常州东赛二号电力发展有限公司建设江苏恒鑫正宏科技有限公司屋顶 2.57 兆瓦分布式光伏电站项目
监理工程师通知单

编号: WJHXZH-TZ-004

关于施工质量的相关事宜

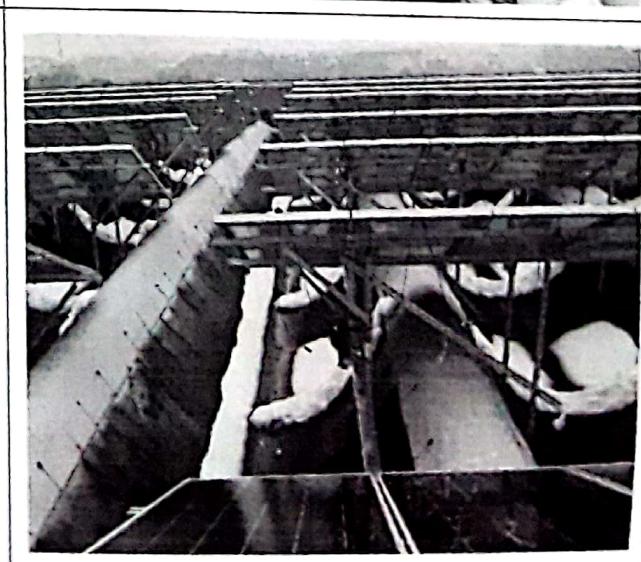
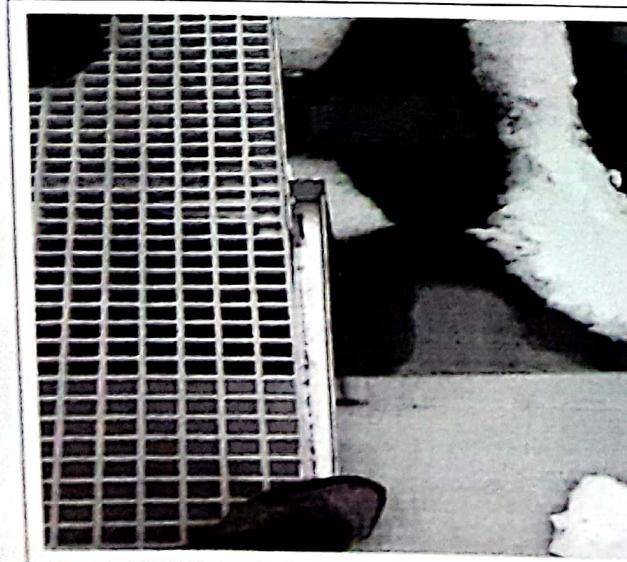
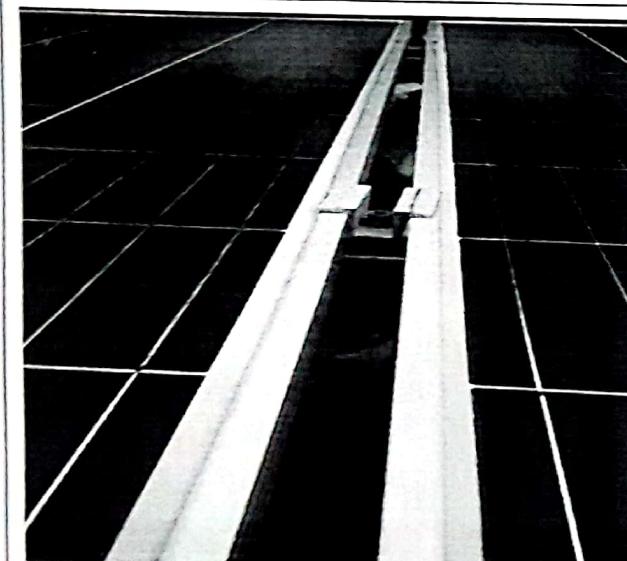
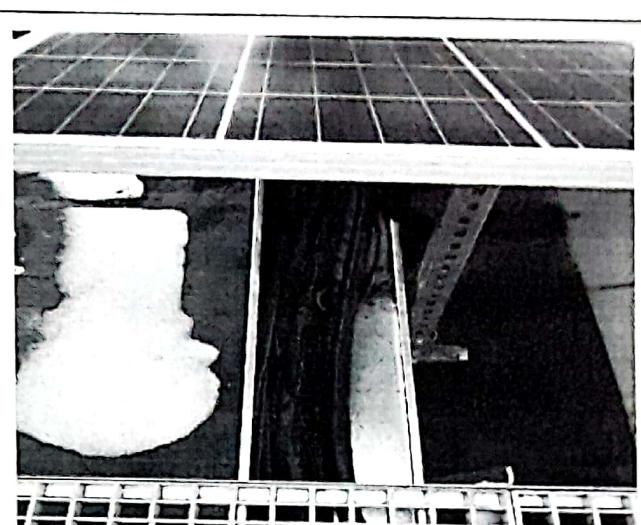
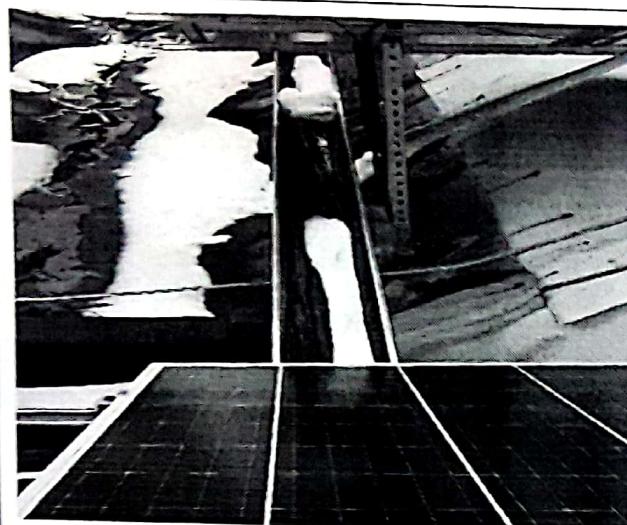
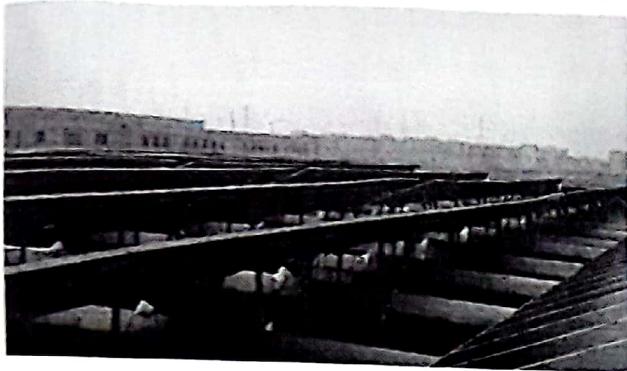
2018年01月05日我监理人员配合业主就光伏区支架、组件安装质量进行了初验，发现施工现场存在如下施工问题：

- 1、支架安装的垂直度及水平度偏差应符合现行国家标准 GB50794—2012 的有关规定；
- 2、相邻组件高低差应小于等于 2mm, 同组组件边缘高差应小于等于 5mm；
- 3、个别组件未安装压块，且安装不密实，存在螺丝松动等现象发生；
- 4、部分组件安装完成后存在悬空的现象发生；
- 5、部分支架斜撑未安装；
- 6、部分相邻组件落差大，可能存在阴影以及遮挡现象发生；
- 7、电缆桥架内电缆排布混乱；
- 8、现场材料堆放散乱，施工垃圾未能及时清理；
- 9、光伏区内施工便道安装不牢固；

现要求你单位按规范及图纸要求，根据以上问题制定现场整改计划，于 1 月 12 日前完成整改，自检合格后，上报监理部核检！
